**AVIS RELATIF À LA PROTECTION
CONTRE LES EVENTUELS EFFETS NOCIFS ET NUISANCES
PROVOQUÉS PAR LES RAYONNEMENTS NON IONISANTS
GÉNÉRÉS PAR DES ANTENNES ÉMETTRICES STATIONNAIRES**

Commune : ONHAYE - Exploitant : TELENET GROUP

Référence exploitant : NR1365M

Rapport n° 1355 / 2025

Figure 1 : Vue en plan des lieux de séjour et des points de contrôle

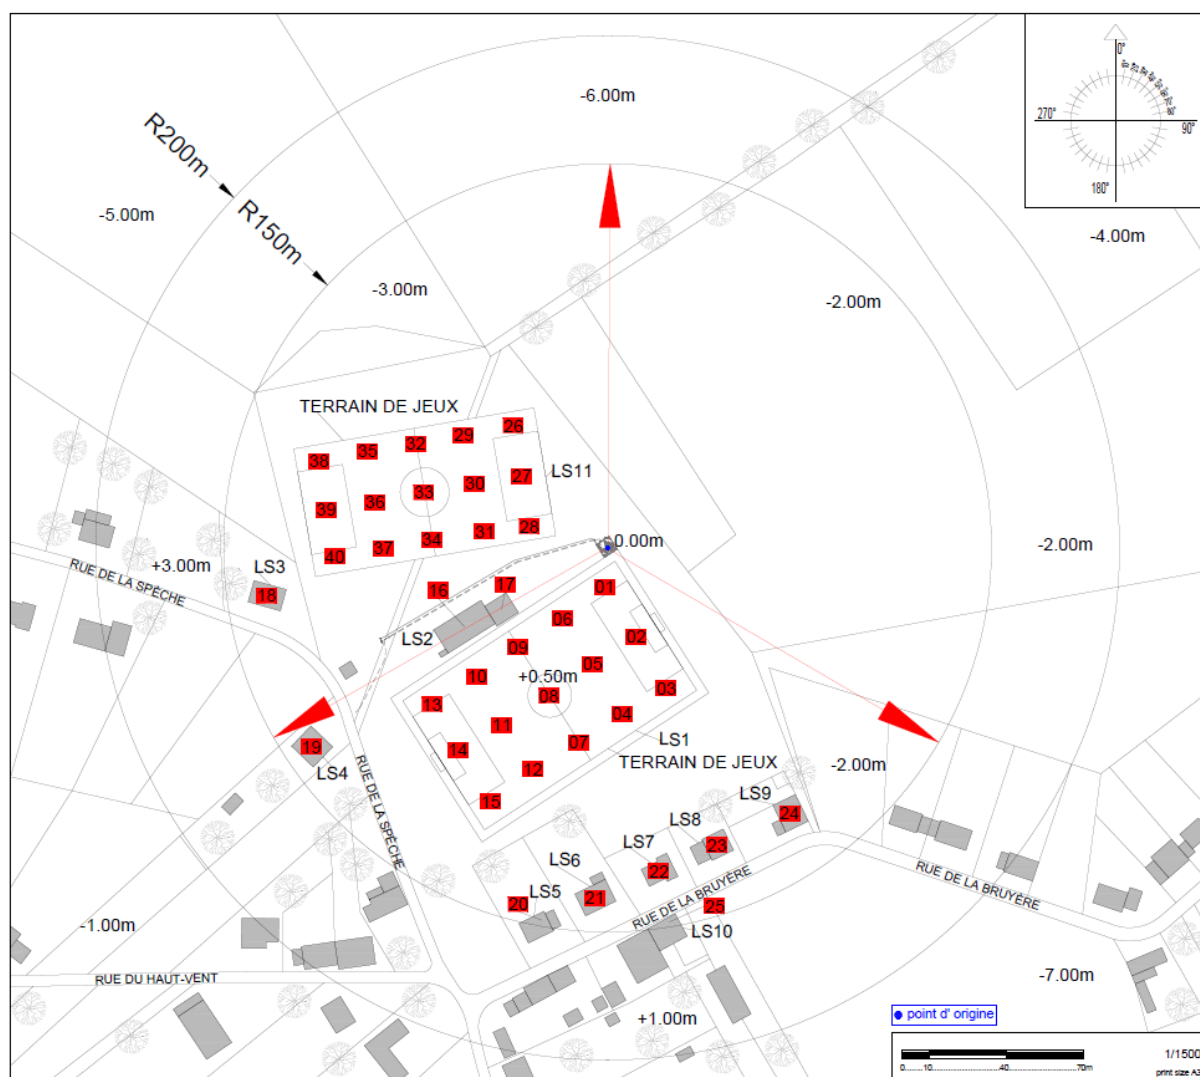
Les fréquences d'émission, la puissance rayonnée par chacune des antennes et leur gain permettent de déterminer le rayon de la zone à analyser. Tout dépassement de la limite par installation est exclu en dehors de cette zone. Le tableau 2 reprend les 35 LS² pour lesquels l'indice d'exposition est le plus élevé. Les différentes colonnes indiquent :

- le numéro du point de contrôle repris sur un des plans de la figure 1;
- le numéro du LS dans lequel se trouve le point de contrôle de la 1^{ère} colonne ;
- l'atténuation d'obstacle prise en compte pour le calcul de l'indice d'exposition dans le LS ;
- le résultat du calcul de l'indice d'exposition.

En ce qui concerne les antennes de l'installation mentionnées dans le tableau 1, la distance maximale à laquelle la limite pourrait être atteinte, à l'extérieur, est égale à 91,7 m. S'il n'y a pas de LS à une distance inférieure, les antennes respectent forcément la limite d'immission.

Dans le cas des LS situés à l'intérieur des bâtiments, une atténuation d'obstacle est prise en compte et il en résulte que la distance maximale à laquelle la limite pourrait être atteinte se réduit à 65,4 m.

Figure 2 : Vue en plan des installations d'antennes dans un rayon de 300 mètres autour de l'installation faisant l'objet de la demande d'avis

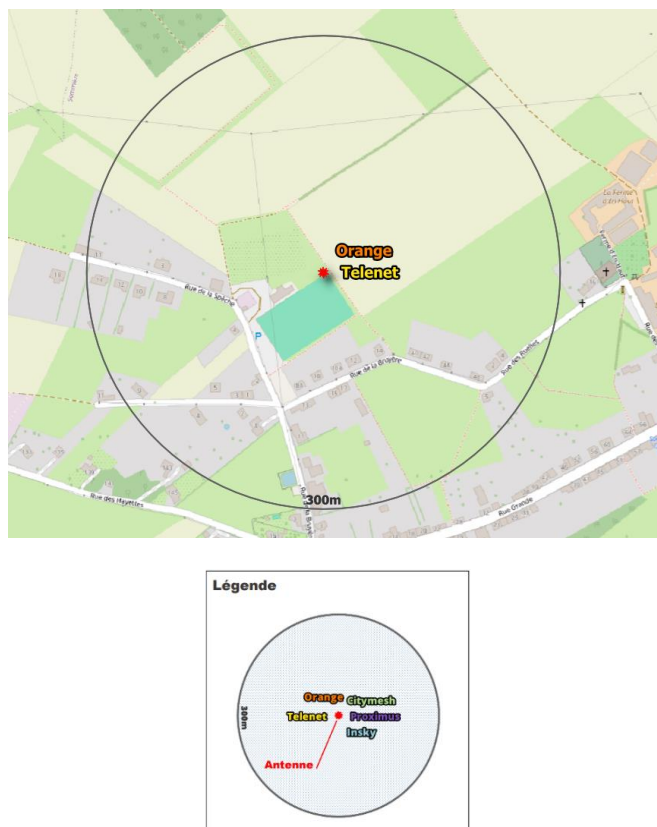
Le plan en projection verticale de la figure 2 indique la localisation des installations d'antennes émettrices stationnaires visées par le décret et situées dans un rayon de 300 mètres autour de l'installation référencée dans le paragraphe 2 et localisée au centre du cercle. Les données de localisation de ces antennes et les avis correspondant sont accessibles via le cadastre en ligne des antennes émettrices stationnaires⁸. Les installations prises en compte dans l'évaluation du respect de la limite cumulative sont les installations d'antennes émettrices déclarées en service par l'exploitant à la date du présent avis, à l'exception de l'installation référencée dans le paragraphe 2 et éventuellement d'autres installations ayant fait l'objet d'une demande d'avis à la même date et qui sont situées à l'intérieur de la zone de 300 mètres de rayon.

- il y a au plus 4 installations d'antennes émettrices stationnaires présentes dans la zone d'évaluation de 300 mètres de rayon représentée dans la figure 2, y inclus l'installation référencée dans le paragraphe 2 : la limite cumulative définie à l'article 4, §2 du décret est nécessairement respectée dans les lieux de séjour à l'intérieur de la zone d'évaluation de 300 mètres de rayon ;

Compte tenu des considérations ci-dessus, il apparaît que l'intensité du rayonnement électromagnétique généré, dans les lieux de séjour situés dans un rayon de 300 mètres autour de l'installation référencée dans le paragraphe 2, par l'ensemble des antennes émettrices stationnaires de l'ensemble des exploitants du même site d'antennes émettrices stationnaires respecte la limite fixée à l'article 4, § 2 du décret.
